Mission régionale d'autorité environnementale
Grand Est

**Avis délibéré sur le projet d'exploitation
du Parc éolien de la Grande Contrée
à Charleville (51)
porté par la société SEPE La Grande Contrée**

n°MRAe 2023APGE2

Nom du pétitionnaire	SEPE La Grande Contrée
Commune	Charleville
Département	Marne (51)
Objet de la demande	Demande d'autorisation environnementale de construire et d'exploiter un parc éolien de 6 aérogénérateurs et 1 poste de livraison.
Date de saisine de l'Autorité environnementale	07/11/2022

Figure 6 : Diagramme d'encerclement de la commune de Charleville

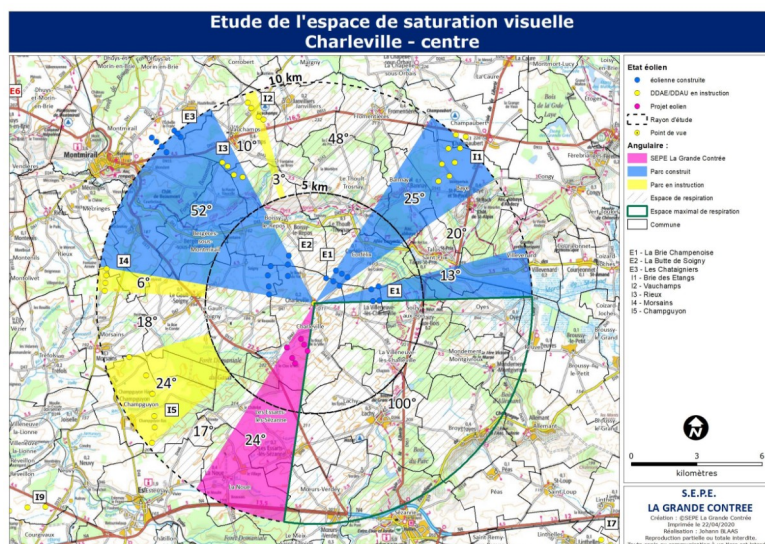
La commune de Charleville est impactée par ce projet du fait de l'installation des éoliennes dans un angle de vue encore démunie en éolienne (Cf. Figure 6, ci-dessous). L'Ae constate qu'un espace de respiration de seulement 100° reste présent en direction de Sézanne, alors qu'une véritable respiration visuelle correspondrait, d'après le SRE, à un angle minimal de 160 à 180° sans éolienne.

Enfin, l'ensemble des communes étudiées présente un angle de respiration supérieur à 60°, ce qui se rapproche du seuil d'alerte défini dans le SRE, quand 50 % du panorama est occupé par des éoliennes, et/ou une saturation visuelle inférieure à 180°, ce qui correspond au seuil précité préconisé par le SRE au-delà duquel une véritable respiration visuelle est obtenue. Les impacts sur les lieux de vie sont cependant considérés comme faibles par le pétitionnaire, du fait de la distance et de la présence de filtres végétaux plus ou moins denses autour des villages et en direction du projet. Au vu des éléments précédents sur les angles de respiration, l'Ae ne partage pas cette appréciation.

Figure 4 : Localisation du projet vis-à-vis des couloirs de migration de l'avifaune (gauche) et ensemble des secteurs à préserver pour limiter l'impact sur la migration, les stationnements migratoires et les impacts cumulés (droite)

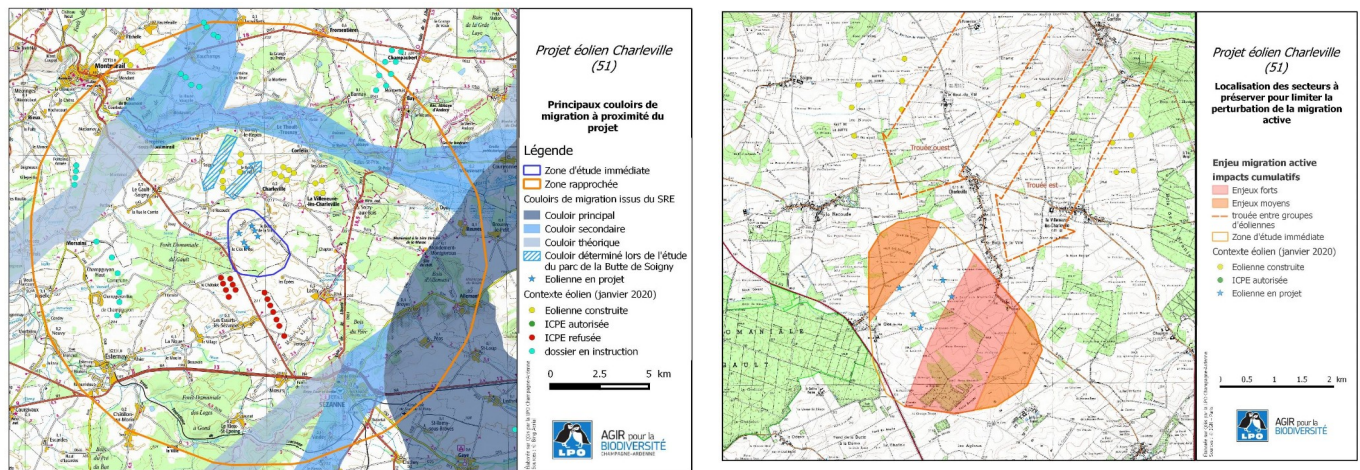
Après analyse des enjeux relatifs aux oiseaux, l'étude estime que l'impact est vraisemblablement faible pour les espèces hivernantes, moyen pour les espèces nicheuses de plaine mais élevé pour les oiseaux migrateurs. En effet, bien que le projet ne se situe dans aucun couloir de migration principal ou secondaire répertorié (Cf. Figure 4 gauche, ci-dessous, d'après le SRE Champagne-Ardenne), l'étude écologique met en évidence un flux local de migration élevé pour la région (Cf. Figure 4 droite, ci-dessous). À noter également que le projet est constitué de 2 lignes de 3 éoliennes perpendiculaires à l'axe de migration local, ce qui est la disposition la plus pénalisante.

L'Ae considère que les mesures « Éviter, Réduire Compenser » (ERC) concernant les oiseaux nicheurs sont suffisantes. En revanche, l'Ae regrette que les mesures proposées ne permettent pas de garantir une absence d'impact significatif sur les oiseaux migrateurs.

En ce sens, l'Ae recommande au pétitionnaire de proposer des mesures ERC en faveur des oiseaux migrateurs et de mettre en place un bridage diurne des éoliennes en période de migration dans le cas où les suivis de mortalité post-implantation de ce projet mettraient en avant une mortalité accrue des oiseaux migrateurs.

Figure 5 : Synthèse des enjeux chiroptérologiques de la zone d'étude

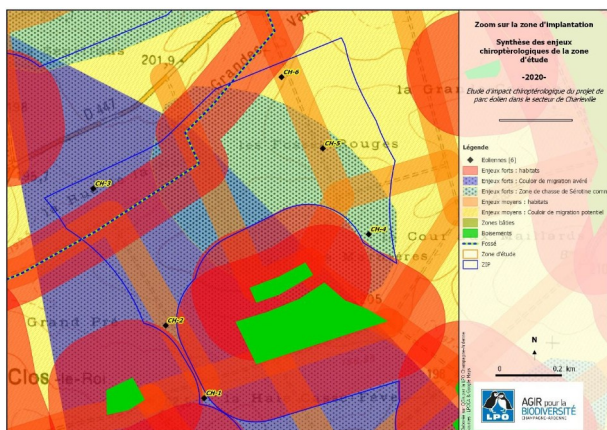
Les résultats des écoutes au sol montrent que le site affiche une activité chiroptérologique considérée comme moyenne à élevée (en moyenne 18 contacts/h) et particulièrement le long des haies et boisements (moyenne de 31 contacts/h). L'étude d'impact conclut sur des enjeux élevés pour les colonies de Sérotines communes et Noctules de Leisler ainsi que pour les espèces migratrices de haut vol telles que la Pipistrelle de Nathusius, la Noctule commune et la Noctule de Leisler dont la présence est récurrente sur le site (Cf. Figure 5, ci-dessous).

Toutefois, s'agissant de la liste des espèces menacées mentionnée dans l'étude d'impact, l'Ae souligne la nécessité de se référer aux publications les plus récentes **et recommande donc de réévaluer les enjeux en conséquence.**
